MAGISTRÁT HLAVNÍHO MĚSTA PRAHY

Připomínkování Metropolitního plánu hl. m. Prahy

Druh subjektu		Právnícká osoba			
Jméno		Příjmení			
Titul před		Titul za		Datum narození	
Jméno/Název subjektu		Spolek pro Ďáblice			
Jméno jednatele		Alena Marusiakova			
IČ	22672681	ID datové schránky	4fmjvj4		
Ulice	Na blatech	Č. popisné/ č. evidenční	243/7		
PSČ	18200	Obec	Praha 8		
Telefon		Email	spolekprodablice@volny.cz

OSPRO - park čarodějnické louky

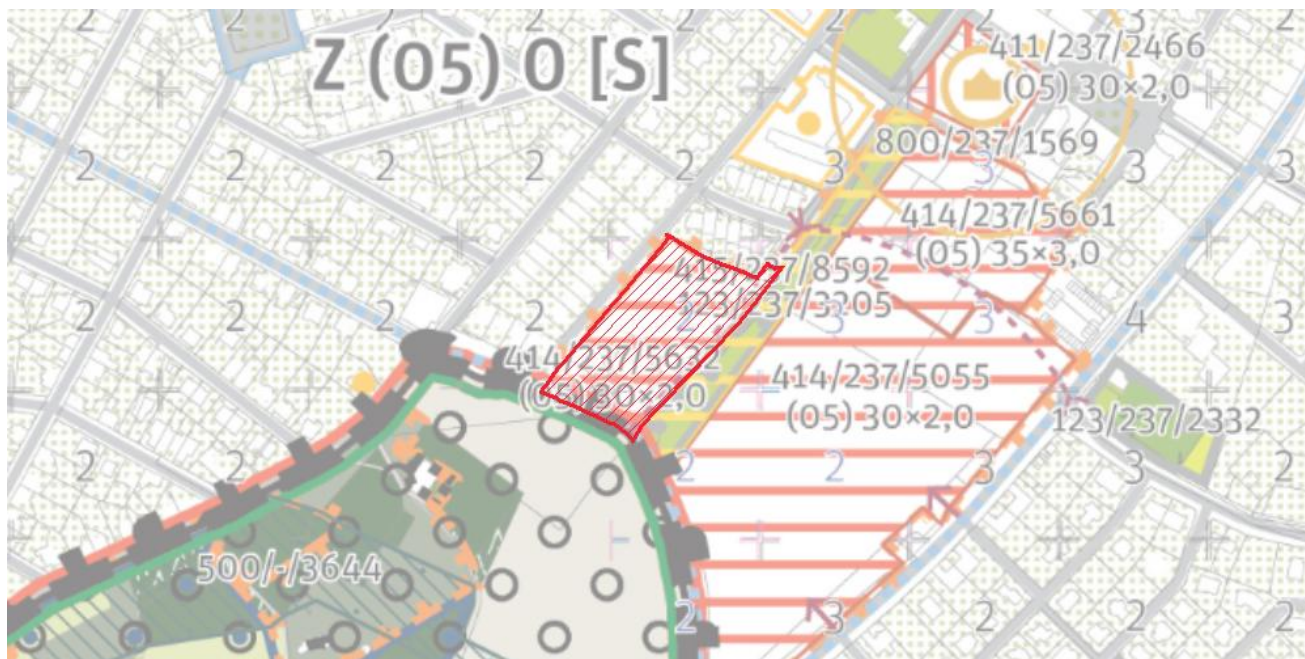
Typ vyjádření:	Připomínka
Upřesnění:	Nesouhlasná
Vyjádření k:	grafické části (výkresům)
Připomínkové prvky:	Prvek Rozvojová plocha 414/237/5632 (05) 30x2,0
V lokalitě:	237/Řáblice

Text vyjádření:	Zrušení rozvojové stavební plochy - čarodějnická louka
Text zdůvodnění:	Řáblice mají zoufalý nedostatek ucelených zelených ploch a parků. Zákaz výstavby a vytvoření parkové oddechové plochy je žádoucí

OSPRO - revitalizace skládky

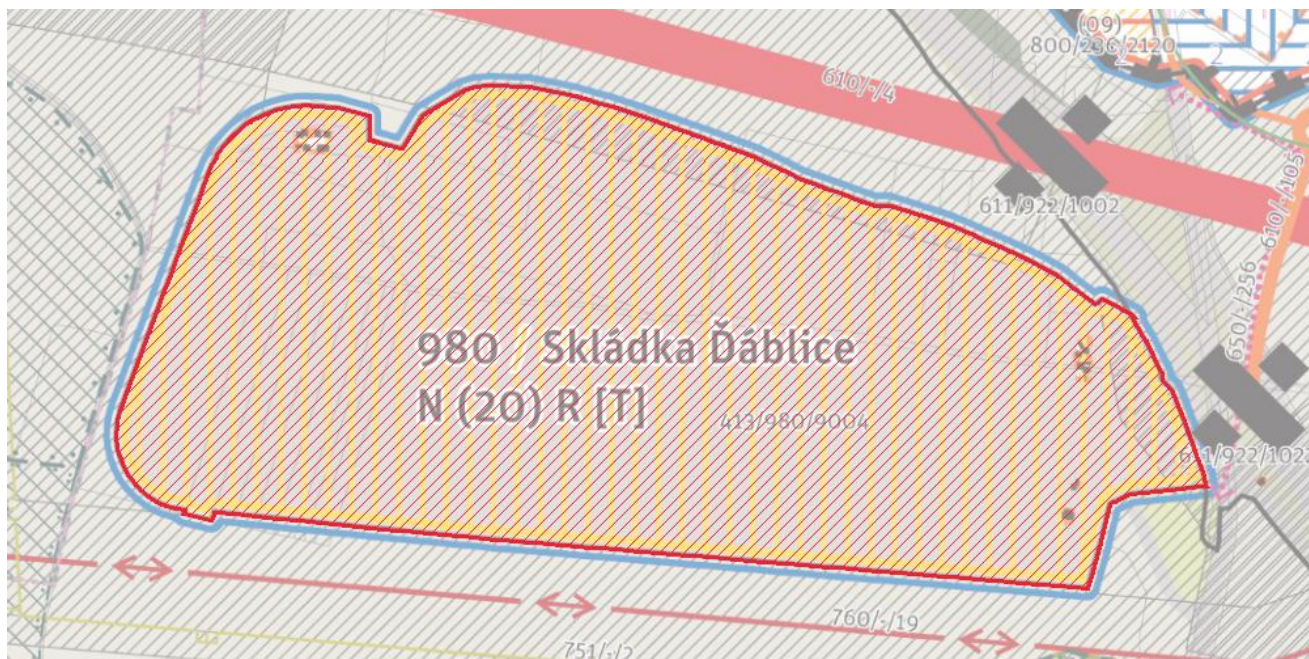
Typ vyjádření:	Připomínka
Upřesnění:	Nesouhlasná
Vyjádření k:	grafické části (výkresům)
Připomínkované prvky:	Prvek Nezastavitelná transformační plocha 413/980/9004
V lokalitě:	980/Skládka Ďáblice

Text vyjádření:	Definitivní ukončení skládkování a zákaz dalšího rozšiřování skládky jak horizontálně tak vertikálně
Text zdůvodnění:	413/980/9004 dopsat do definice plochy, že se jedná o plochu bez možnosti dalšího rozšíření skládkování a určená pouze pro revitalizaci

OSPRO - severozápadní obchvat Ďáblic

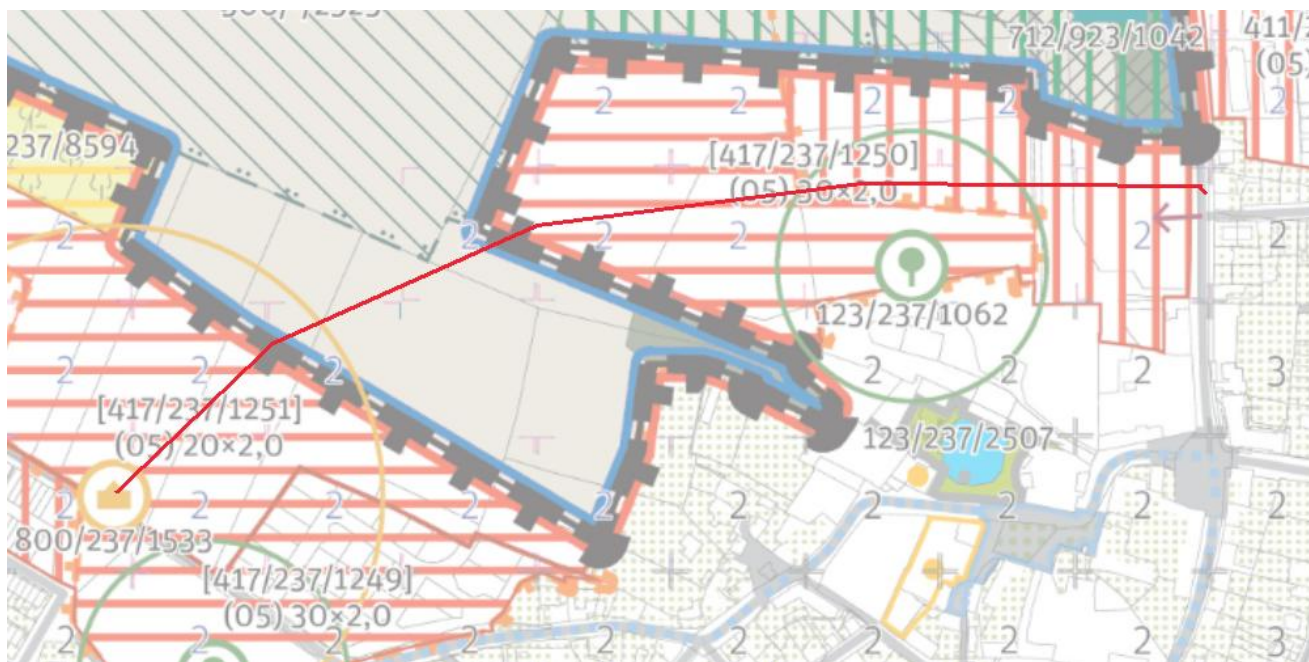
Typ vyjádření:	Připomínka
Upřesnění:	Nesouhlasná
Vyjádření k:	grafické části (výkresům)
Připomínkové prvky:	Vlastní kresba (1)

Text vyjádření:	severozápadní obchvat Ďáblic
Text zdůvodnění:	dopravní situace v historickém centru je neúnosná a devastující pro historické památky Nový severozápadní obchvat je nutný a žádoucí

OSPRO - zmenšení výšky v ulici K lomu

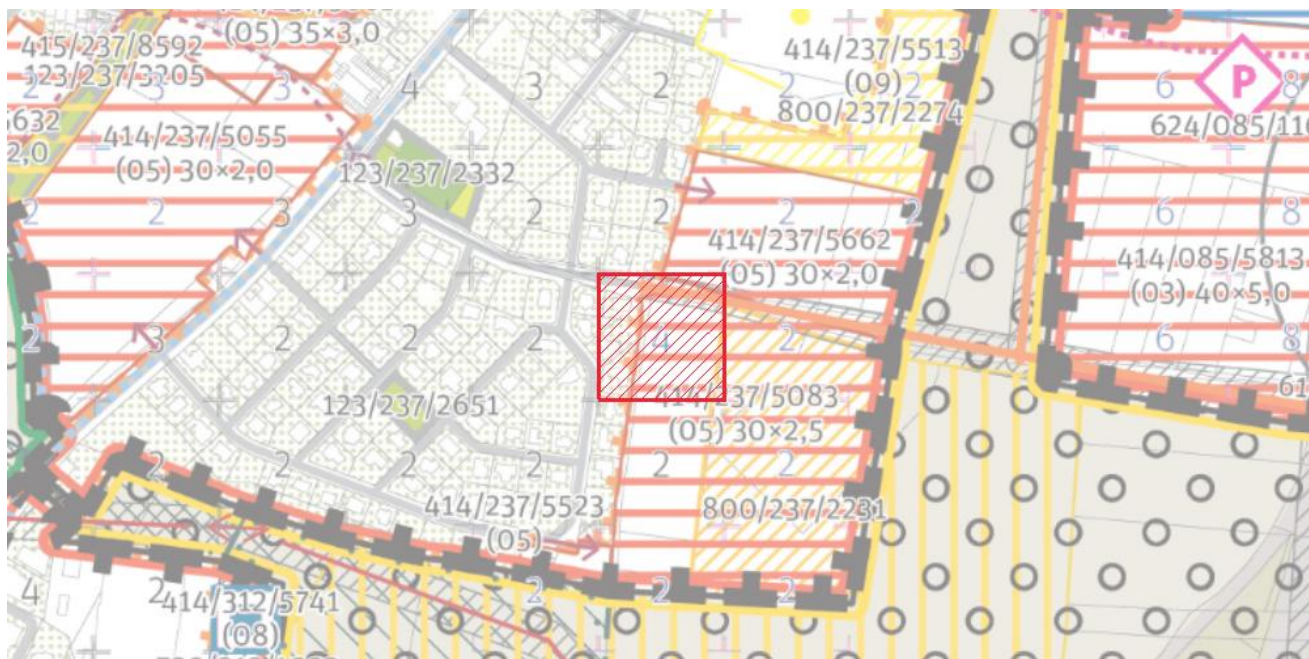
Typ vyjádření: Přípomínka
Upřesnění: Nesouhlasná
Vyjádření k: grafické části (výkresům)
Přípomínkované prvky: Čtverec výškové regulace (1)
V lokalitě: 237/Ďáblice

Text vyjádření: snížení výšky na 2 RNP

Text zdůvodnění: V ploše 414/237/5083 došlo ke zvýšení na 4NP, v ostatních místech této plochy je ale výška 2RNP, stejně tak jako ve všech přilehlých oblastech. Pro toto místo jsou typické přízemní domy s podkrovím. Zvětšení výškové úrovně je neopodstatněné, působí účelově a je nežádoucí.

OSPRO - zrušení P+R na západ od Cínovecké

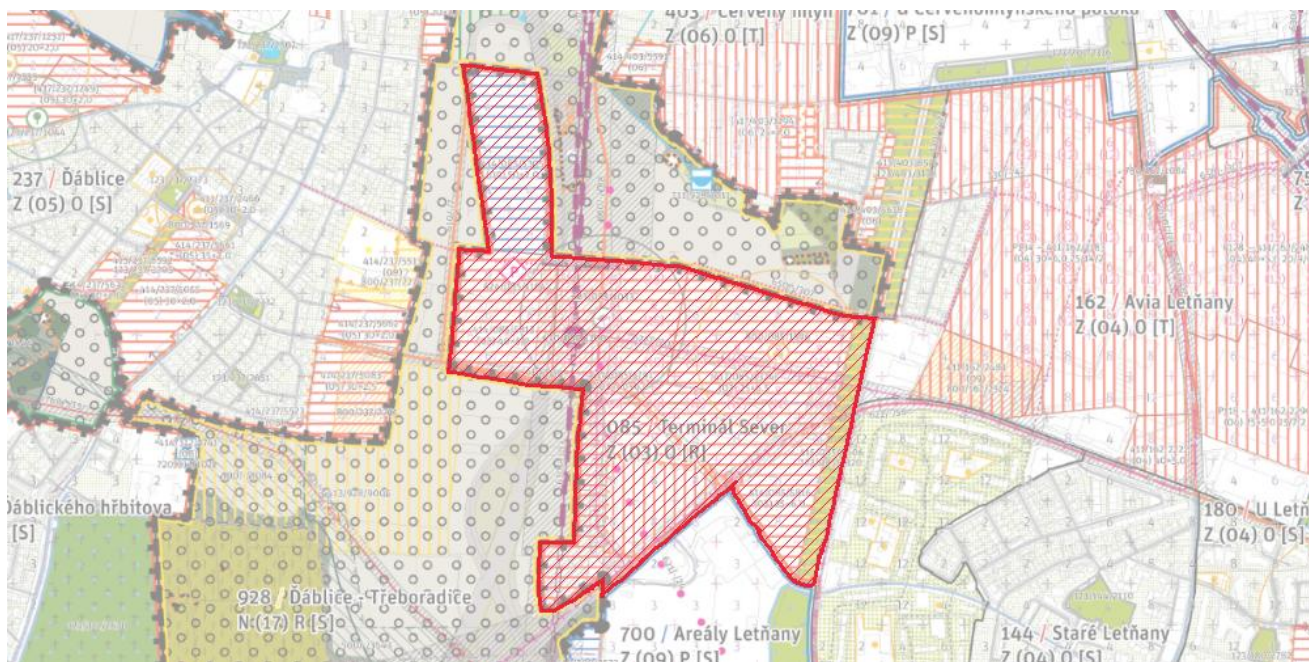
Typ vyjádření:	Připomínka
Upřesnění:	Nesouhlasná
Vyjádření k:	grafické části (výkresům)
Připomínkové prvky:	Lokalita 085/Terminál Sever

Text vyjádření: Vyjmutí P+R ze západní části lokality a posunutí na východ od Cínovecké

Text zdůvodnění: krycí list 085, současný návrh je zcela chybný. Upravit plochy tak, aby bylo celistvé území produkční na západ od Cínovecké s podlažností max 4 a aby umožnilo efektivní protihlukovou ochranu rezidenční části Ďáblic. Dále upravit jeho tvar tak, aby na krycím listu 928 mohla vzniknout nezastavitelná plocha o šířce alespoň 150 m pro izolační zeleň. Dále tato produkční oblast nesmí být propojená komunikací pro IAD do rezidenční části Dablic, aby ji dopravně nezatížila. Vyjmout z této oblasti P+R.

OSPRO - zrušení obchvatu Čakovic

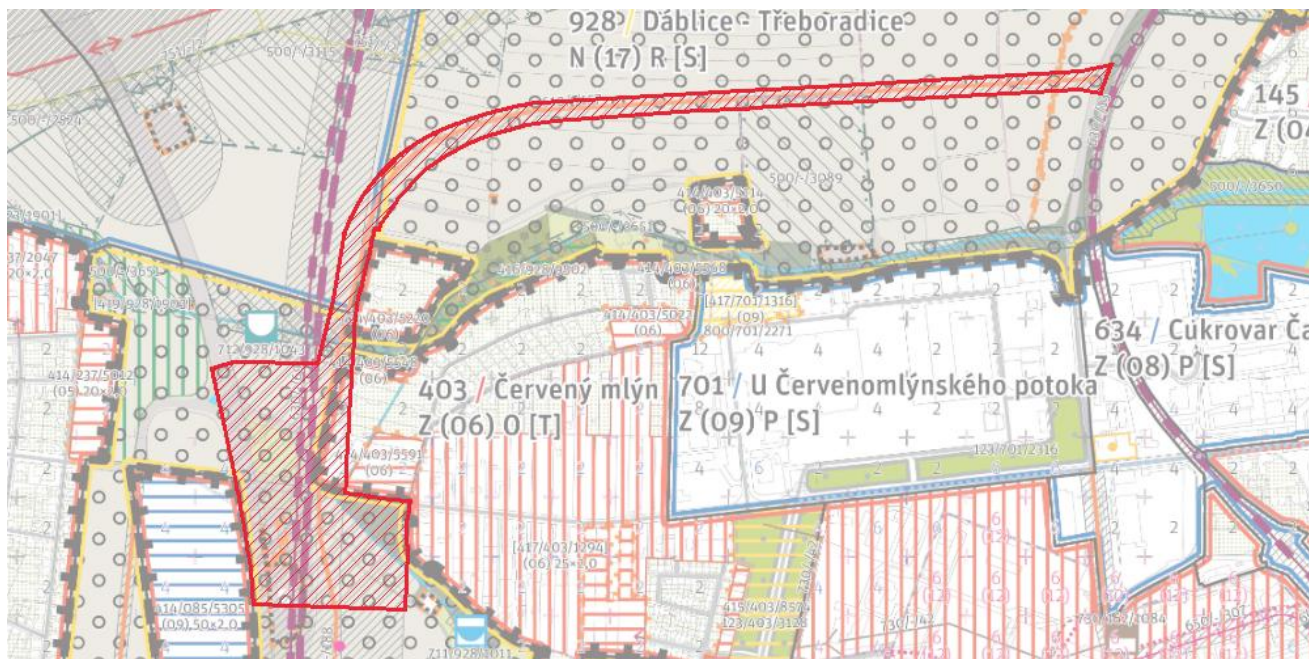
Přípomínkované prvky: Prvek Západní obchvat Čakovic 610/-/157

Text vyjádření: Zrušení obchvatu Čakovic

Text zdůvodnění: vypustit stavbu komunikačního propojení 610/-/157, neboť přináší do katastru Ďáblic další zdroj hluku a emisí, do oblasti již tak zasažené nadlimitním hlukem.

OSPRO - zrušení propojení pro IAD pod Cínoveckou

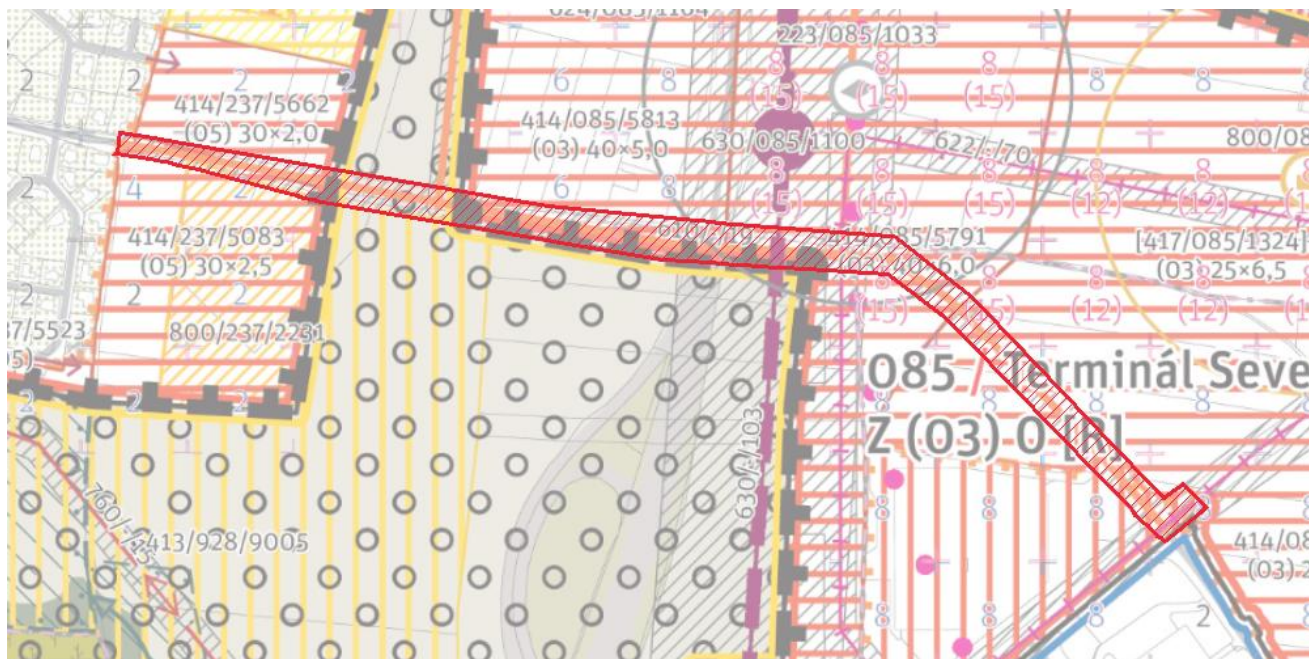
Typ vyjádření: Přípomínka
Upřesnění: Souhlasná
Vyjádření k: grafické části (výkresům)
Připomínkované prvky: Prvek Komunikační propojení Ďáblice - Letňany 610/-/19
V lokalitách: 237/Ďáblice, 085/Terminál Sever, 928/Ďáblice - Třeboradice

Text vyjádření: Zrušení propojení pro IAD přes Cínoveckou komunikaci

Text zdůvodnění: nesouhlas s propojením komunikací pro MHD i IAD přes nebo pod Cínoveckou, pokud by ale mělo v budoucnu dojít k propojení, potom bud pouze pro bezmotorovou dopravu či komunikaci pro obsluhu produkčního území podél Cínovecké a dále směrem na Kosteckou

OSPRO - zrušení propíchnutí d'áblické promenády komunikací

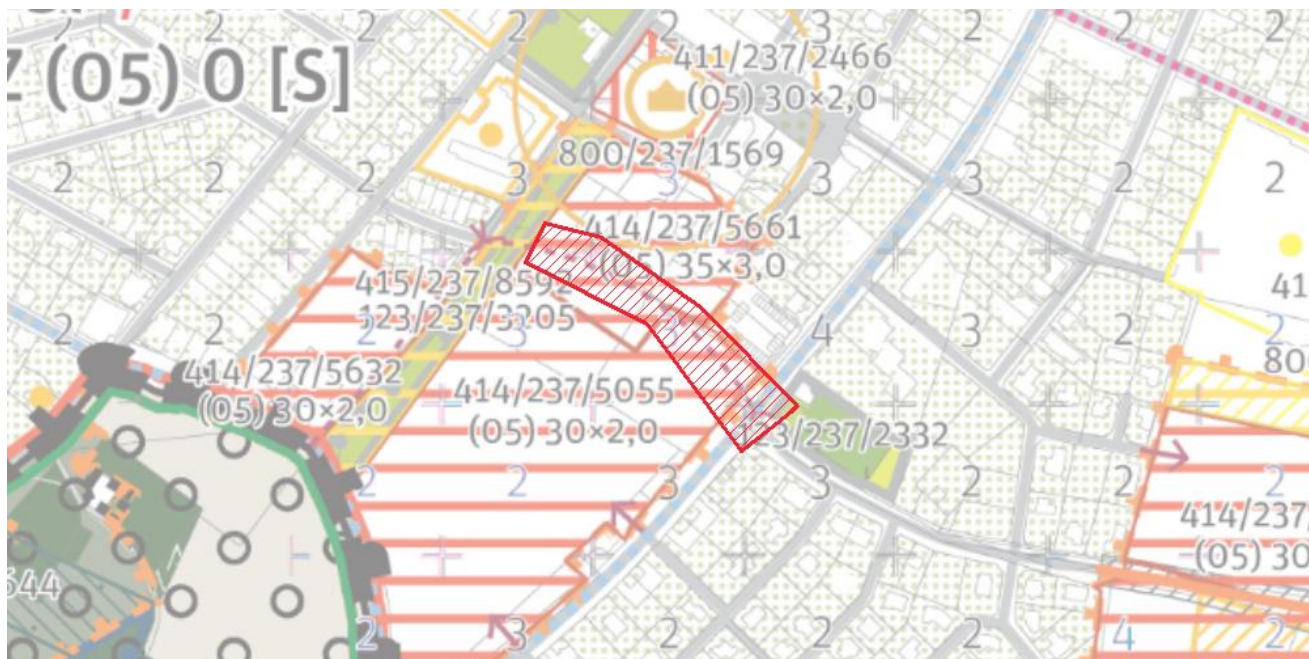
Typ vyjádření:	Připomínka
Upřesnění:	Nesouhlasná
Vyjádření k:	grafické části (výkresům)
Připomínkované prvky:	Vlastní kresba (1)
V lokalitě:	237/Ďáblice

Text vyjádření: Prodloužení komunikace K lomu zakončit u Ďáblických průhledů-promenády

Text zdůvodnění: Tato komunikace, která bude sloužit pro obsluhu území 414/237/5055 musí být zakončena u parku 123/237/3205 a nepropíchnout ho. Vzhledem k tomu, že území bude řešeno územní studií, bude i doprava součástí této studie.

OSPRO - úprava lokality Terminálu

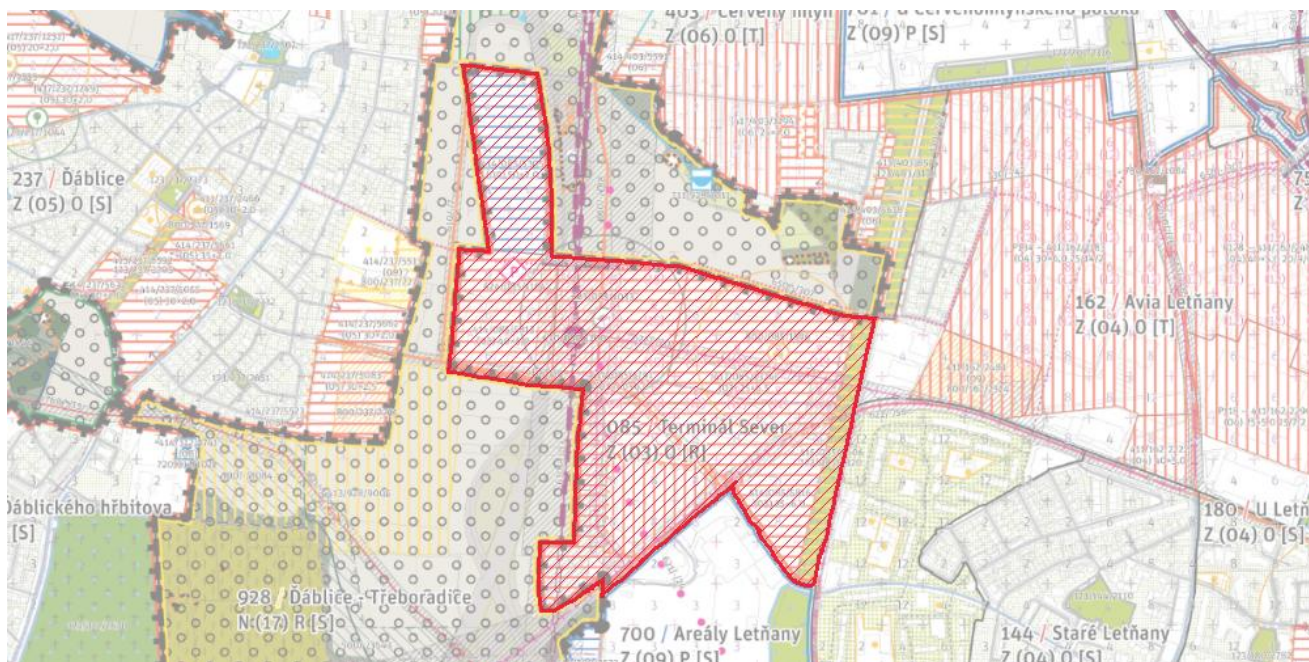
Typ vyjádření:	Připomínka
Upřesnění:	Nesouhlasná
Vyjádření k:	grafické části (výkresům)
Připomínkové prvky:	Lokalita 085/Terminál Sever

Text vyjádření: redukce lokality Terminálu na oblast na východ od Čínovecké

Text zdůvodnění: krycí list 085, současný návrh je zcela chybný. Upravit plochy tak, aby bylo celistvé území produkční na západ od Čínovecké s podlažností max 4 a aby umožnilo efektivní protihlukovou ochranu rezidenční části Ďáblic. Dále upravit jeho tvar tak, aby na krycím listu 928 mohla vzniknout nezastavitelná plocha o šířce alespoň 150 m pro izolační zeleň. Dále tato produkční oblast nesmí být propojená komunikací pro IAD do rezidenční části Dablic, aby ji dopravně nezatížila. Vyjmout z této oblasti P+R.

OSPRO - úprava plochy od produkční zony pro izolační zeleň

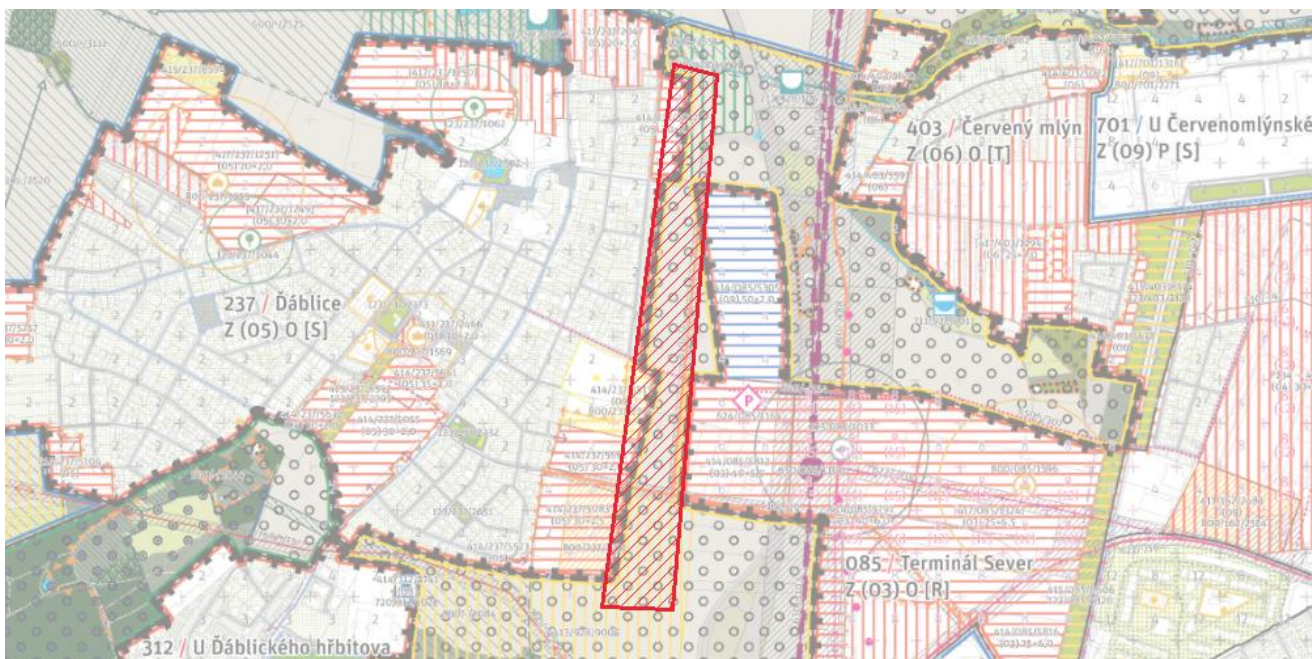
Typ vyjádření:	Připomínka
Upřesnění:	Nesouhlasná
Vyjádření k:	grafické části (výkresům)
Připomínkované prvky:	Vlastní kresba (1)
V lokalitách:	237/Ďáblice, 085/Terminál Sever, 928/Ďáblice - Třeboradice

Text vyjádření:	úprava izolační zeleně na západ od produkční oblasti a obytné
Text zdůvodnění:	upravit tvar tak, aby na krycím listu 928 mohla vzniknout nezastavitelná plocha o šířce alespoň 150 m pro izolační zeleň.

OSPRO - úprava výškové úrovně na západ od Cínovecké

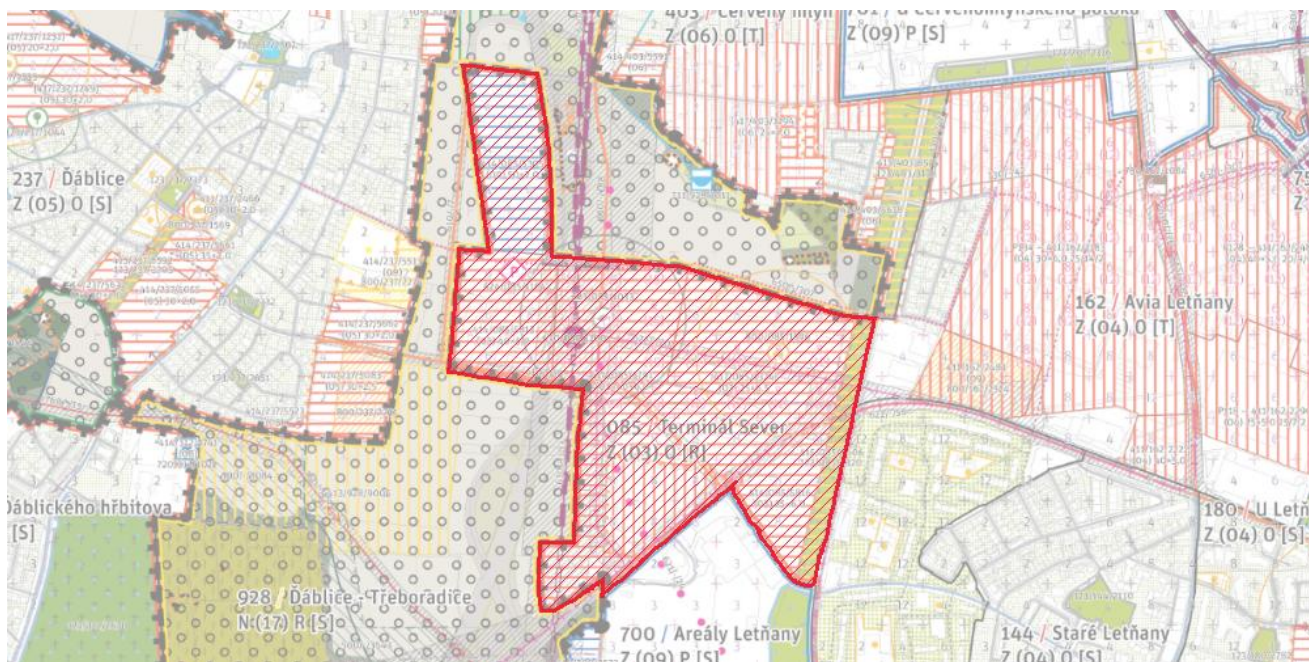
Typ vyjádření:	Připomínka
Upřesnění:	Nesouhlasná
Vyjádření k:	grafické části (výkresům)
Připomínkované prvky:	Lokalita 085/Terminál Sever

Text vyjádření: Úprava výškové úrovně v oblasti na západ od Cínovecké na max +4

Text zdůvodnění: krycí list 085, současný návrh je zcela chybný. Upravit plochy tak, aby bylo celistvé území produkční na západ od Cínovecké s podlažností max 4 a aby umožnilo efektivní protihlukovou ochranu rezidenční části Ďáblic. Dále upravit jeho tvar tak, aby na krycím listu 928 mohla vzniknout nezastavitelná plocha o šířce alespoň 150 m pro izolační zeleň. Dále tato produkční oblast nesmí být propojená komunikací pro IAD do rezidenční části Dablic, aby ji dopravně nezatížila. Vymout z této oblasti P+R.
